Advies brandveiligheid, VO-school
Derkinderenstraat 44 in Amsterdam
Beoordeling brandveiligheid
Amsterdam

R002_01_L251050

6 februari 2026

Eerste beoordeling brandveiligheid

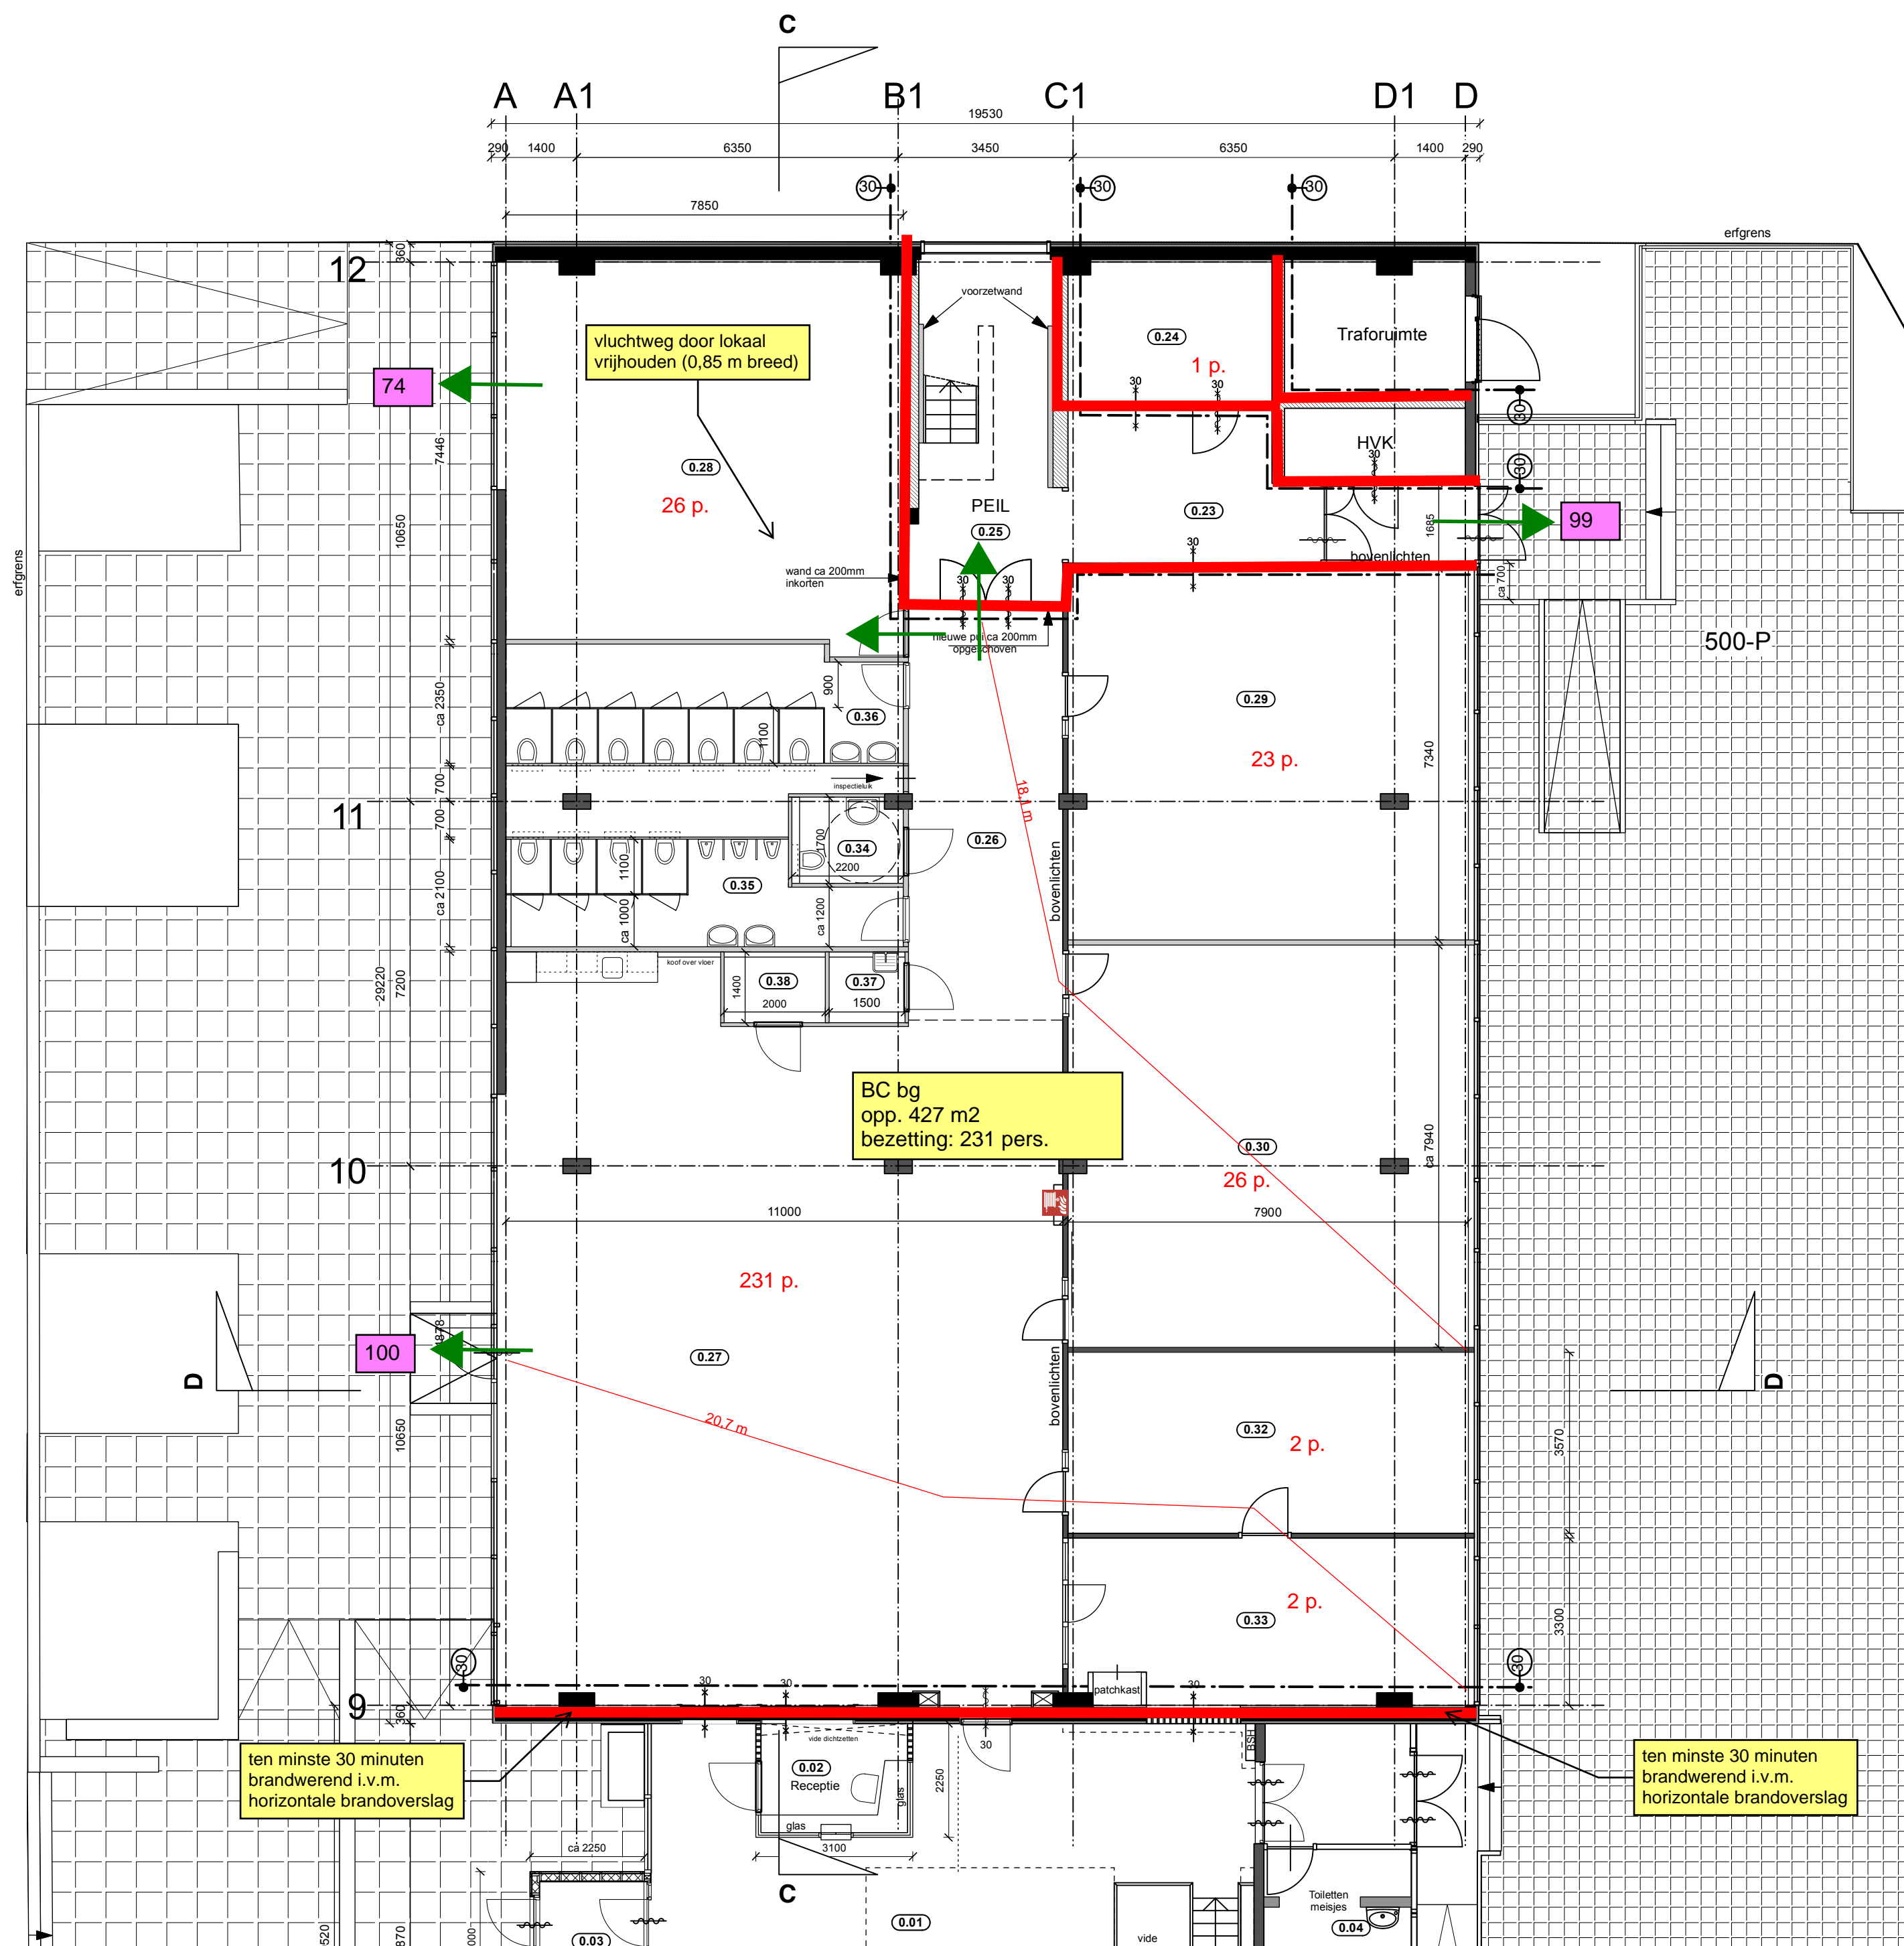
Blusmiddelen en handmelders
Volgens het Bbl zijn alleen brandslanghaspels in een nieuw te bouwen gebouw zijn voorgeschreven. De aanwezige brandslanghaspels moeten wel gehandhaafd blijven (het rechteks verkregen niveau). De positie van de brandslanghaspels is op de plattegronden aangegeven. Met de aangegeven haspels is de dekking voldoende en wordt aan de gestelde eisen voldaan. Voorstel is om nabij de blusmiddelen een handmelder op te hangen waarbij de loopafstand tot een handmelder niet meer dan 30 m bedraagt.

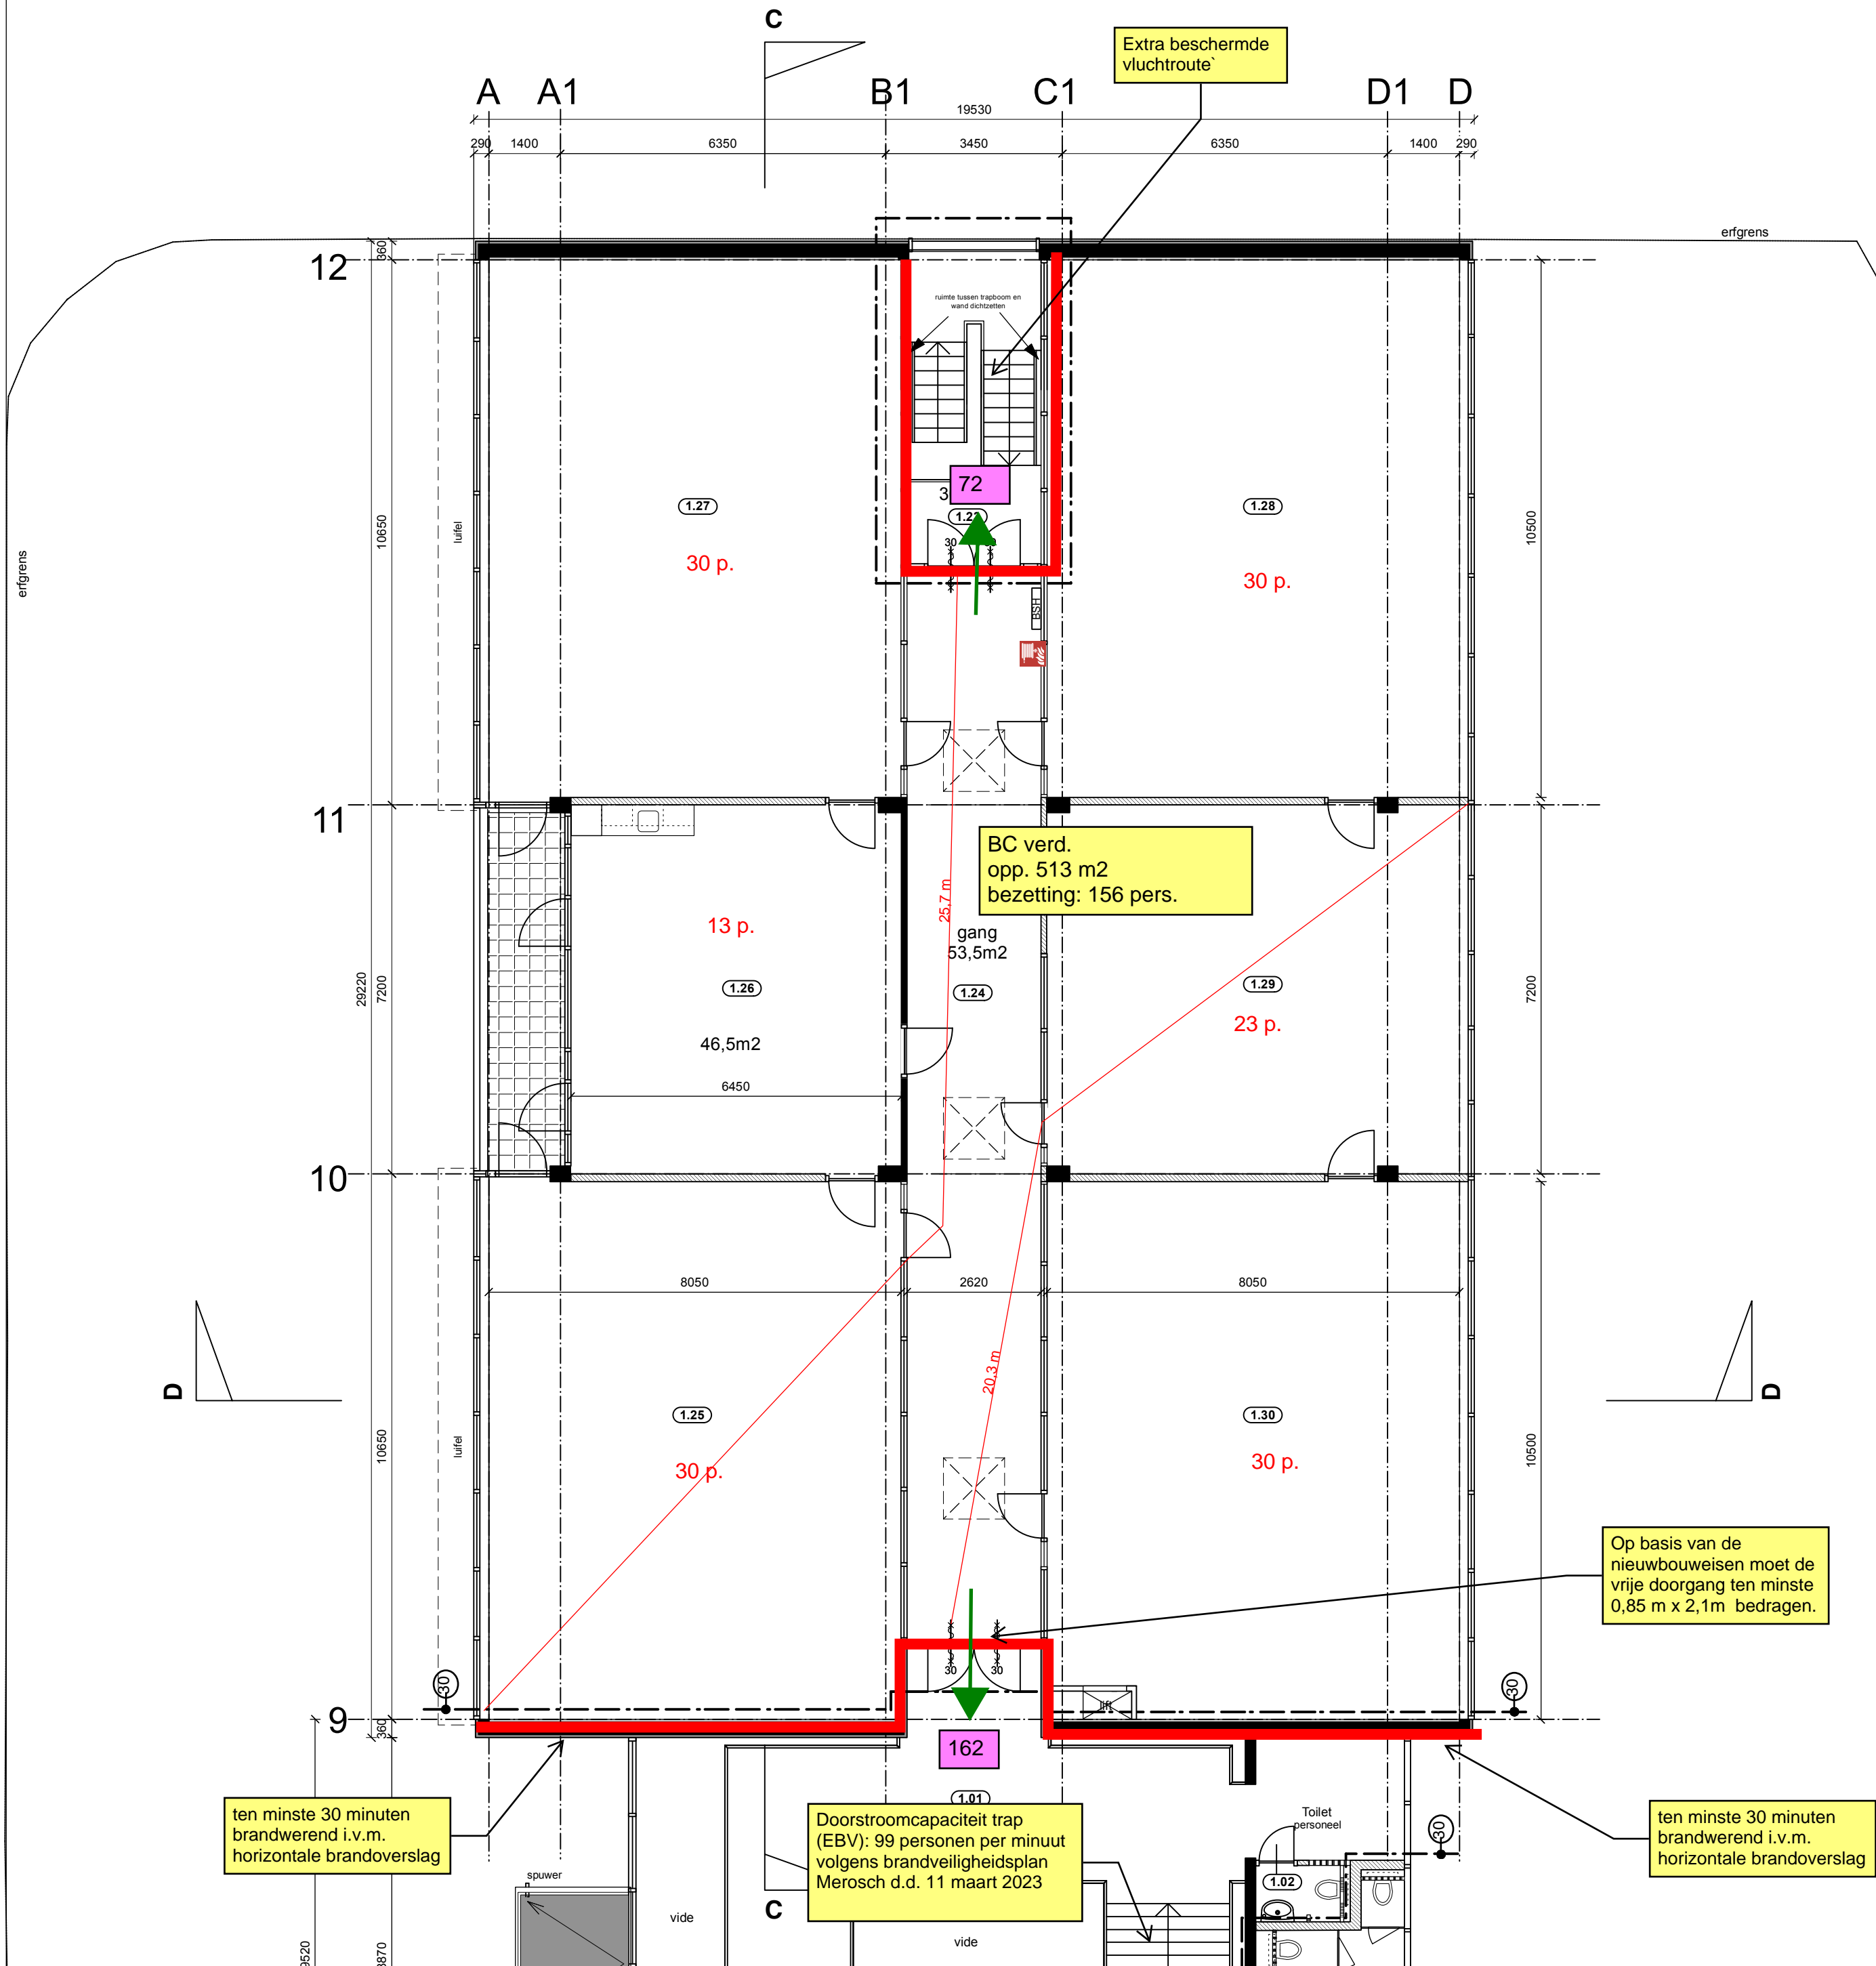
Eerste beoordeling brandveiligheid
Datum 8 januari 2026
